K-2018-02

2018年7月

TBP・TBJ 端子ねじの頭部形状変更

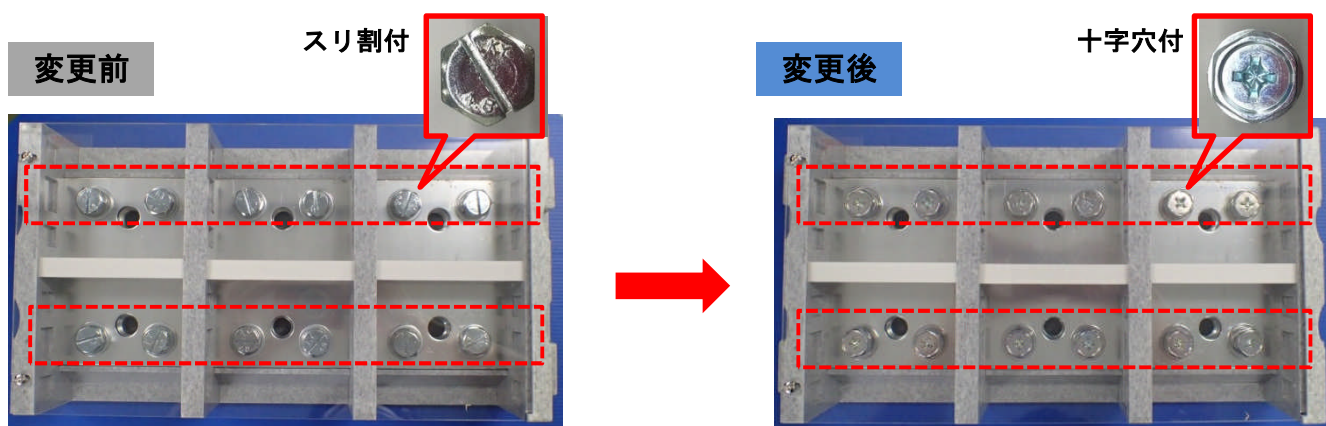
下記端子台に使用する端子ねじ（六角ボルト）の頭部形状をスリ割付から十字穴付に変更します。
あわせて、座金組込みタイプに変更します。

機種名	変更前	変更後	実施時期※
TBJ-202B3, B4, B6 (一次側) TBJ-203B3, B4, B6 (一次側) TBJ-204B3, B4, B6 (一次側) TBJ-402B3・403B3 (二次側) TBJ-602B3, B4 (二次側) TBJ-603B3, B4 (二次側)	M10-20 	M10-20 (座金組込み) 	2019年 6月予定
TBP-201, 202, 203, 204	M10-25	M10-25 (座金組込み)	2019年 3月予定
TBJ-402B3, B4, B6 (一次側) TBJ-403B3, B4, B6 (一次側)	M12-25	M12-25 (座金組込み)	2019年 6月予定
TBP-401, 402, 403, 404 TBP-801, 802, 803, 804	M12-30	M12-30 (座金組込み)	2019年 6月予定
TBJ-102B3S, B4S, B6S (一次側) TBJ-103B3S, B4S, B6S (一次側) TBJ-104B3S, B4S, B6S (一次側) TBJ-152B3・153B3・154B3 (一次側・二次側) TBJ-152B4・152B6・154B4・154B6 (一次側) TBJ-202B3・203B3・204B3 (二次側) TBJ-402B4・403B4・602B6・603B6 (二次側) TBP-101・102・103・104・106	M8-18 	M8-18 (座金組込み)  (注) M8-18 は頭部形状の変更はありません。	2018年 12月予定
